**Добро пожаловать в  
PUTZMEISTER**

**MP - 25**

**Обновленная версия**

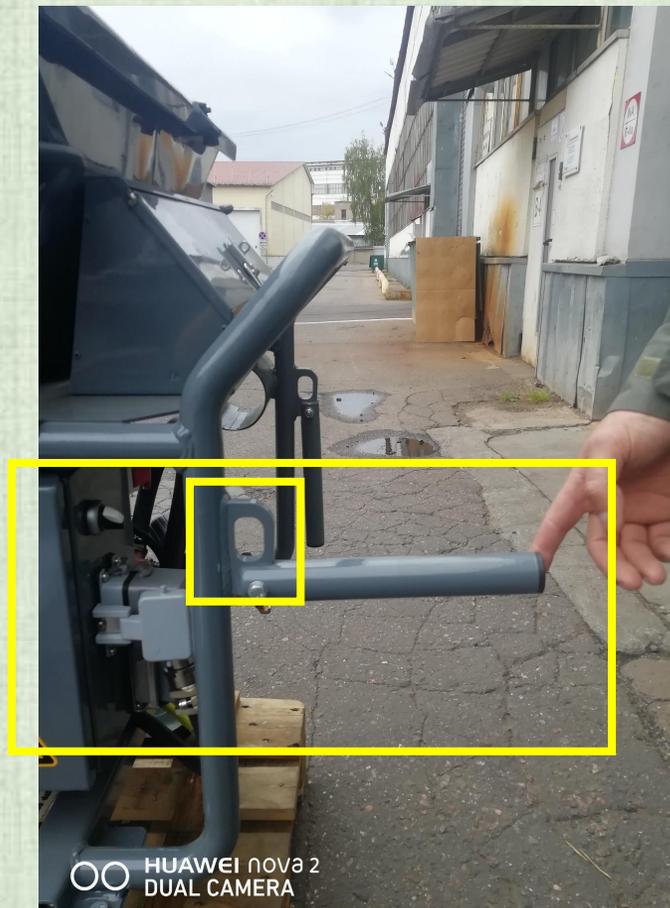
*Комплектация новой штукатурной станции MP-25 с обновленным и износостойким шнековым насосом D6/3.*

*Обновленный разгрузочный шланг теперь прозрачный и дает возможность контролировать его чистоту.*

*Появились удобные и практичные ручки для комфортного перемещения штукатурной станции. Также имеются транспортировочные петли.*

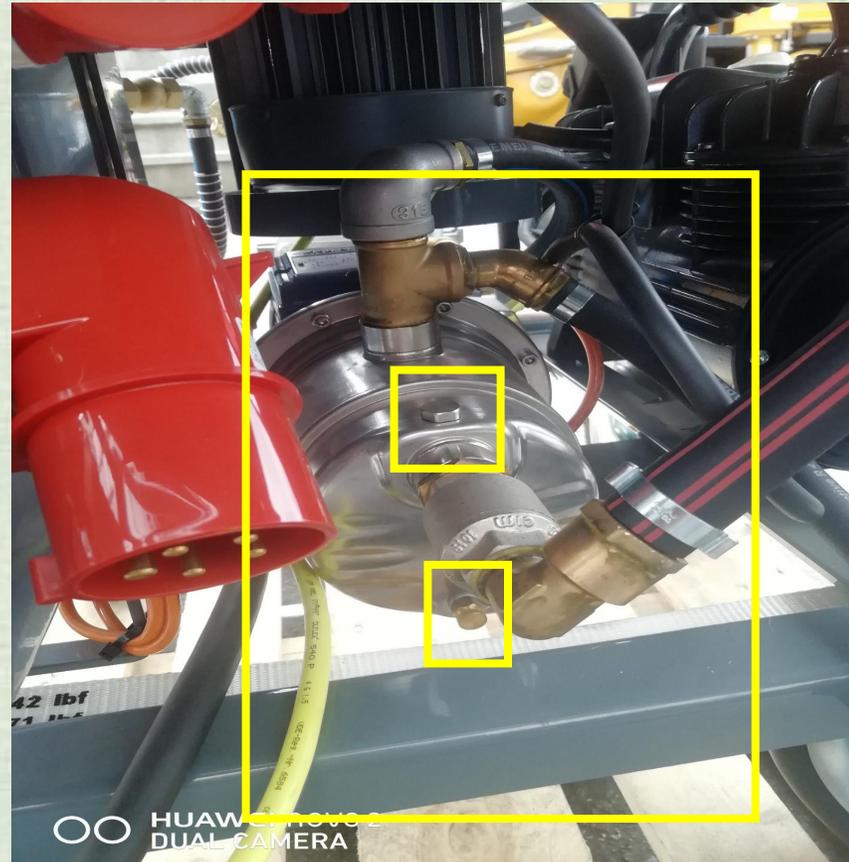
*Установлен новый водяной насос с той же производительностью, но с меньшим потреблением электропитания. Сливной ниппель сделан из металла и находится в нижней точке ресиверного бака, что позволяет слить оставшуюся воду.*

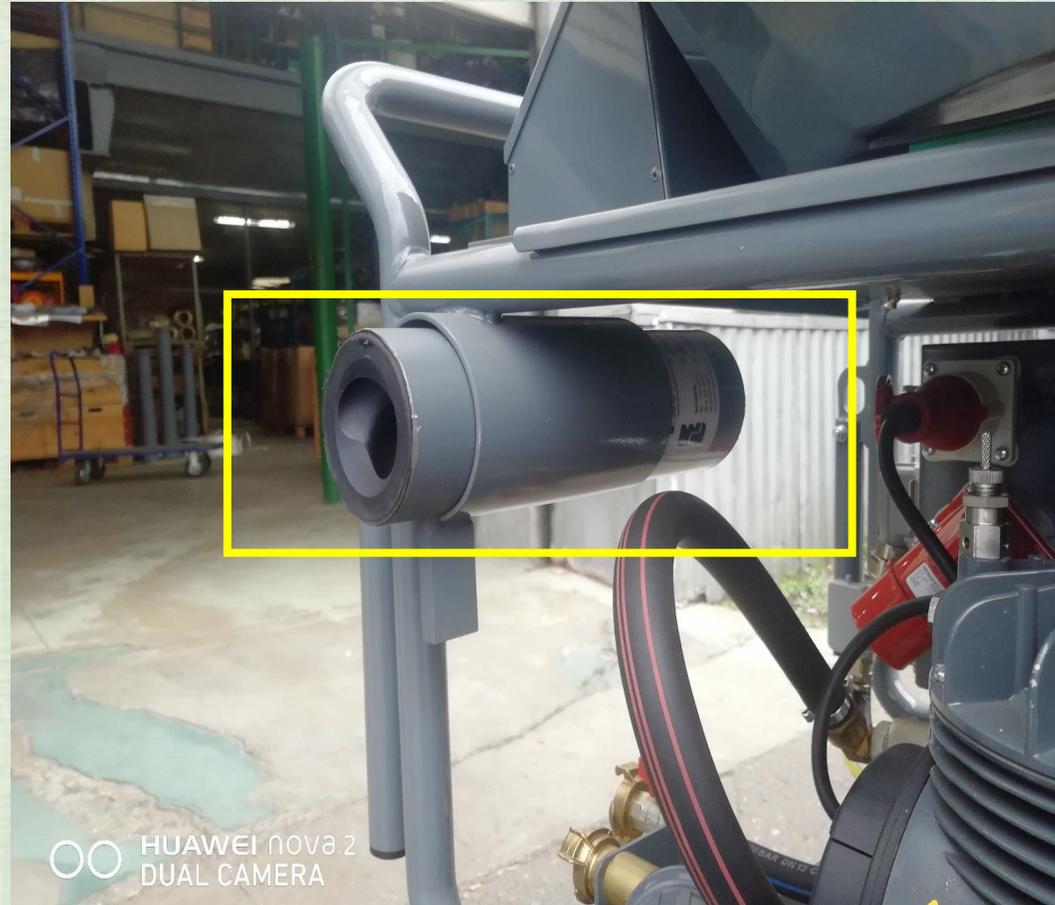
*Появилось удобное и практичное решение по разборке , и сборке шнекового насоса. С помощи этого фиксатора, можно легко и просто извлечь ротор из статора, не используя дополнительных инструментов.*

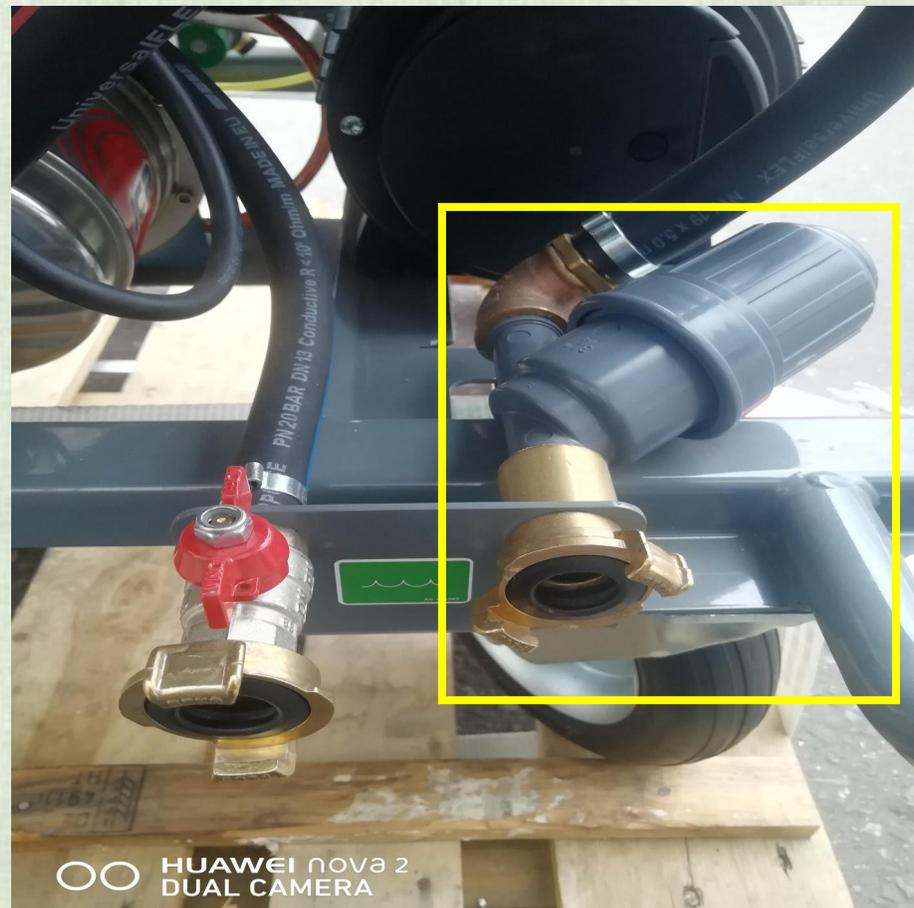
При работе с ёмкости, на дне всегда имеется большой осадок грязи, во время работы, грязь засоряет систему и этим выводит из строя дорогостоящие детали. Для лучшей очистки и долговечности работы водяного насоса, дополнительно установлен фильтр тонкой очистки.

инструментов. В него спокойно вмещается рубанок для очистки  
смесительной башни и набор инструментов, нужных для  
обслуживания штукатурной станции. Кроме того, ящик снабжён  
петлёй для замка, дополнительно исключая возможность  
несанкционированно разобрать машину.

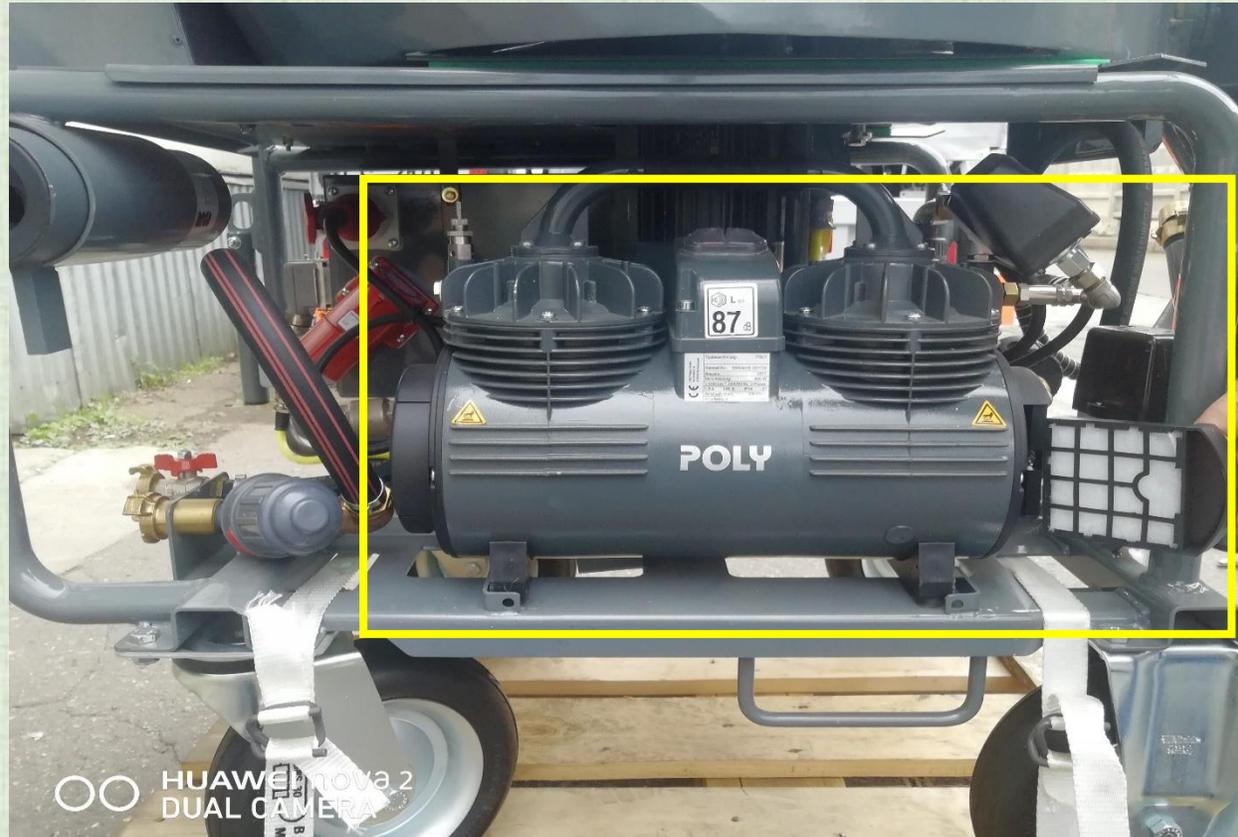
*Изменения также коснулись и компрессора. Был установлен новый более производительный и легко обслуживаемый агрегат с легким доступом к воздушным фильтрам.*

*Муфта смесителя была заменена. Благодаря новой конструкции она стала более износостойкой.*

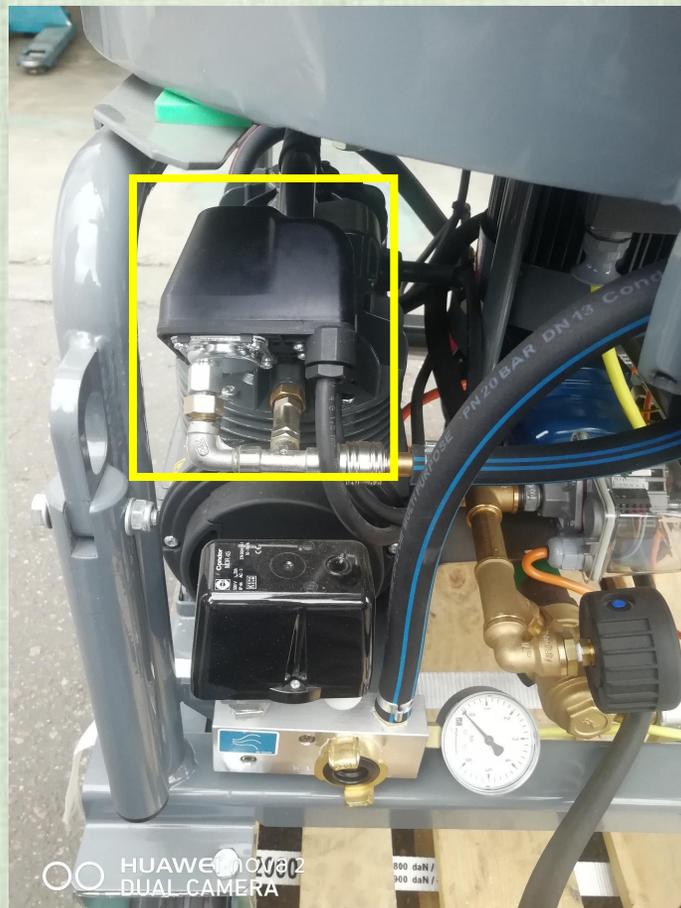
*Реле управления компрессором стало более доступным.*

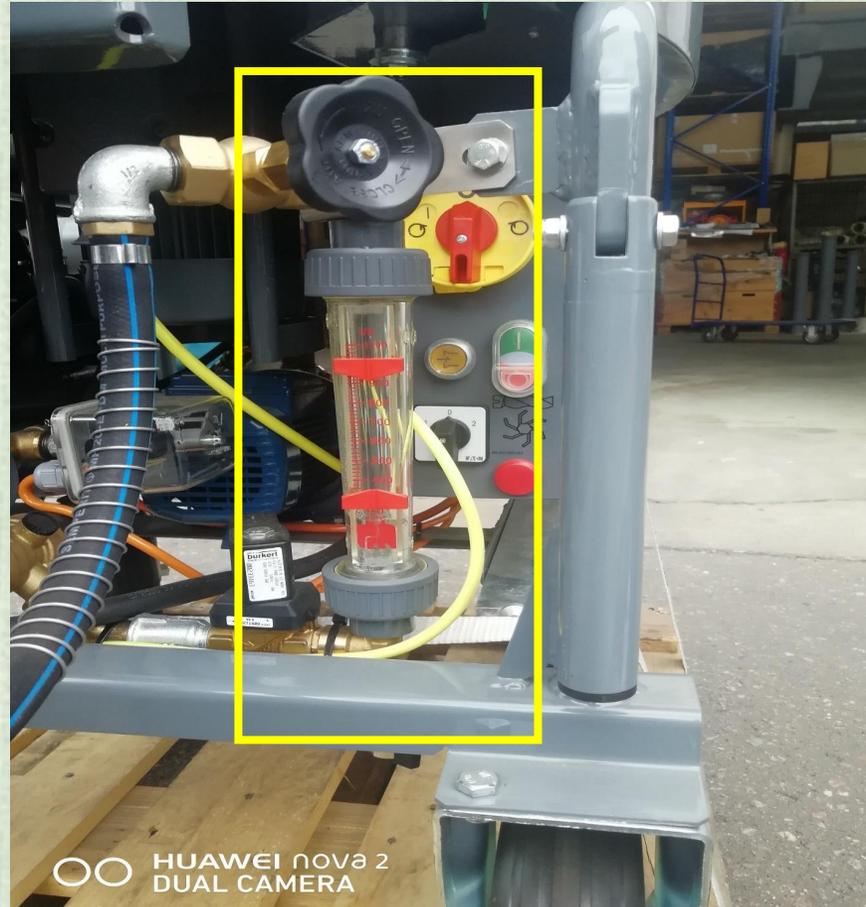
Регулирующий вентиль воды и расходомер, перенесены ближе к пульту управления. Благодаря этим изменениям все органы управления машины находятся под рукой. Оператору намного удобнее производить настройку и регулировку консистенции штукатурной смеси.

*Место для хранения вала рубанка для очистки смесительной камеры стало удобным и практичным.*

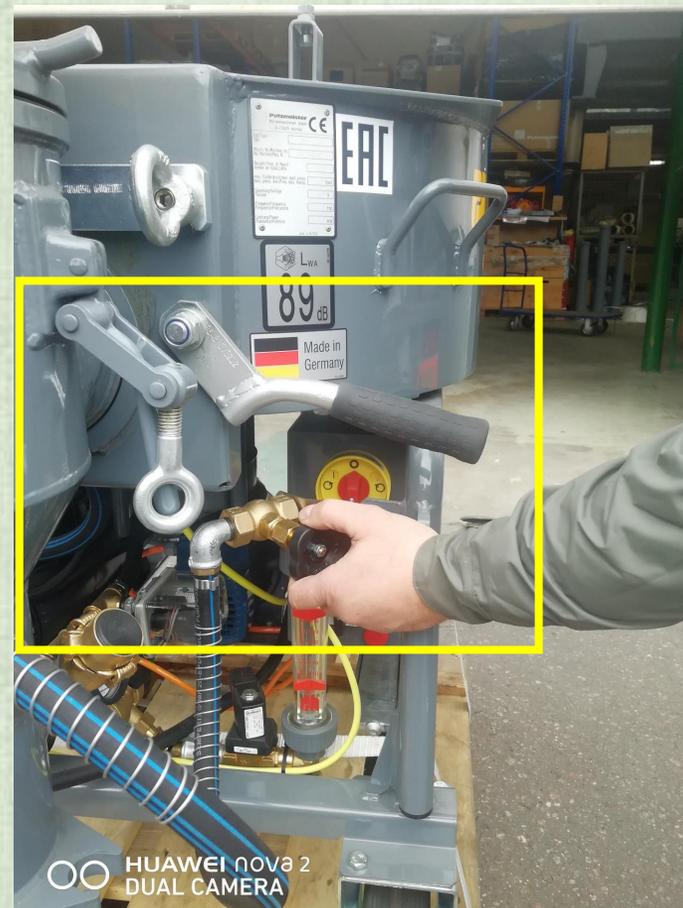
*Рукоятка шиберной заслонки видеоизменилась, стала более изогнута кверху. Тем самым, она не будет препятствовать регулировке консистенции штукатурной смеси.*

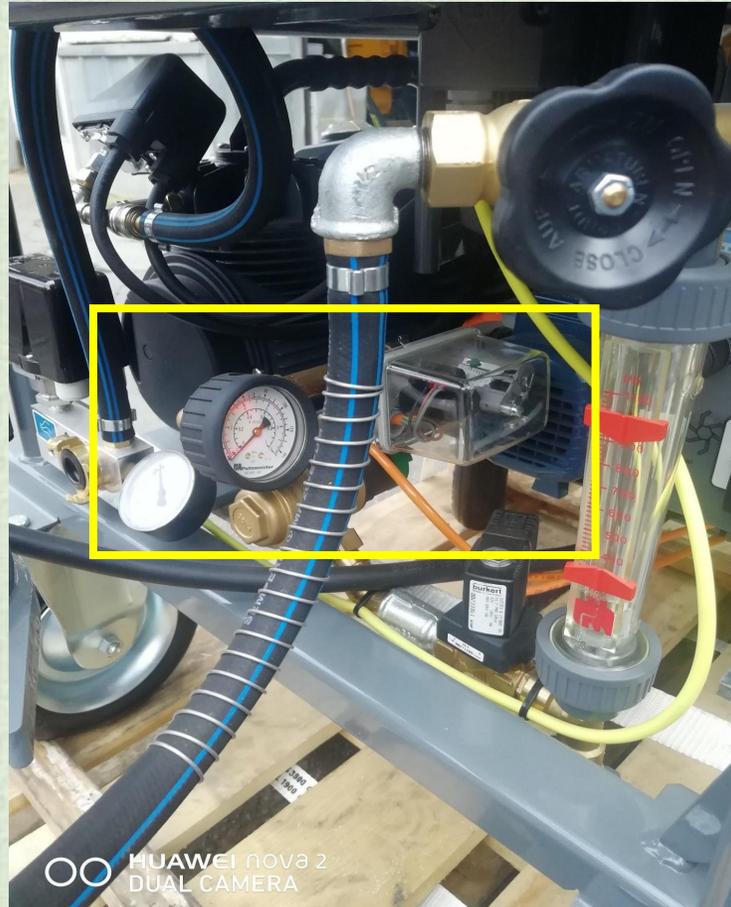
*Манометр давления воды и реле давления воды развернуты в сторону оператора. Это решение очень удобно в процессе эксплуатации.*

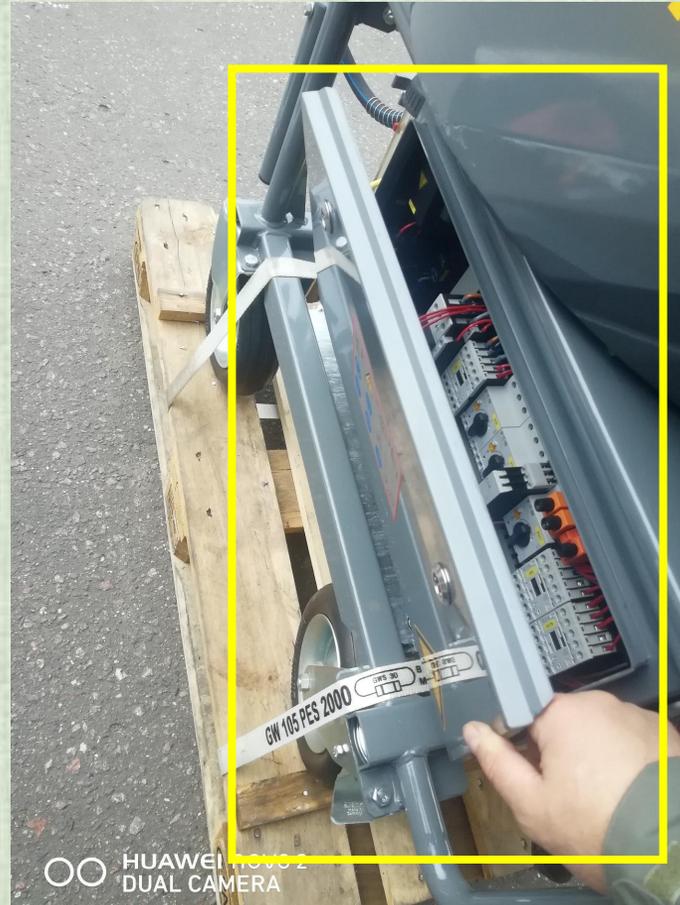
Конфигурация крышки эл. ящика была изменена. В верхней части детали, был добавлен дополнительный защитный бортик. Это дополнительная защита ящика от попадания сухой смеси, приводящей к выходу из строя компоненты электрооборудования.

*Фильтр тонкой очистки в разборе.*

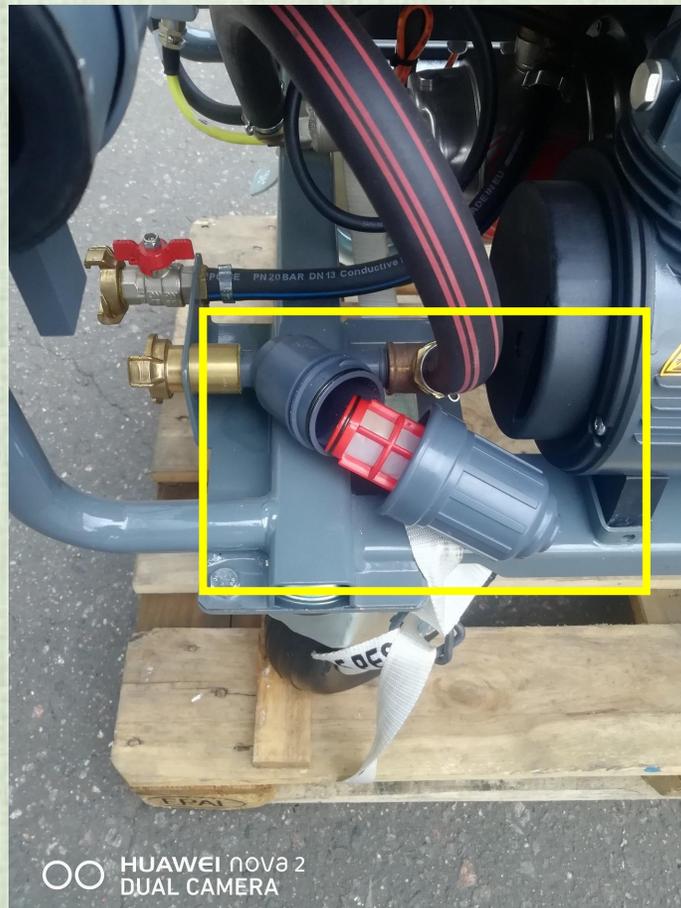
*Появилась удобная ручка для легкого перемещения штукатурной станции.*

*Рама штукатурной станция стала более усиленная. Площадка под смесительный бункер увеличилась за счет ящика для инструментов.*

*Ширина осталась прежней.*
